И как вариант: стойка встык к ригелю внахлест, но в этом варианте стойка будет не компланарна к ригелю, и есть только один вариант для т-соединения, сухарь из профиля F50.0407:

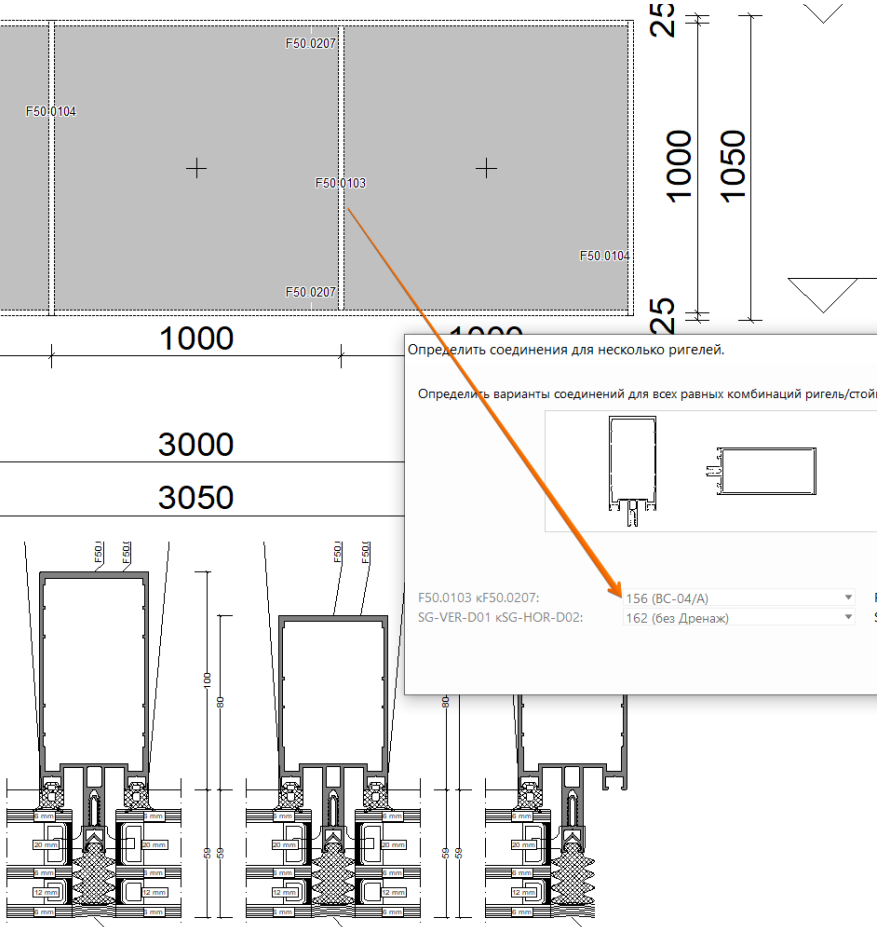
ВНИМАНИЕ!!! Для этого варианта неверный расчет к-во опор и рихтовочных подкладок, программа под заполнение считает по 1шт, должно быть по 2шт, (вопрос на доработке).

BC-04/A(с сухарем F50.0407)
4 x 3,9x13 ISO 14585 - (0102, 0103, 0104, 0105)
6 x 3,9x13 ISO 14585 - (0106, 0107, 0108, 0117, 0118)
4xM8DIN9081 - 0102, 0103
4xM8x20DIN7991 - 0102, 0103
8xM8DIN9081-0104, 0105, 0106, 0107, 0108, 0117, 0118
8xM8x20DIN7991-0104, 0105, 0106, 0107, 0108, 0117, 0118
1xF50.0407-L=46mm -F50.0102
1xF50.0407-L=64mm - F50.0103
1xF50.0407-L=83mm- F50.0104
1xF50.0407 - L=103mm - F50.0105
1xF50.0407 - L=123mm - F50.0106
1xF50.0407 - L=152mm - F50.0107
1xF50.0407 - L=138mm - F50.0117
1xF50.0407 - L=167mm - F50.0118
1xF50.0407 - L=180mm - F50.0108
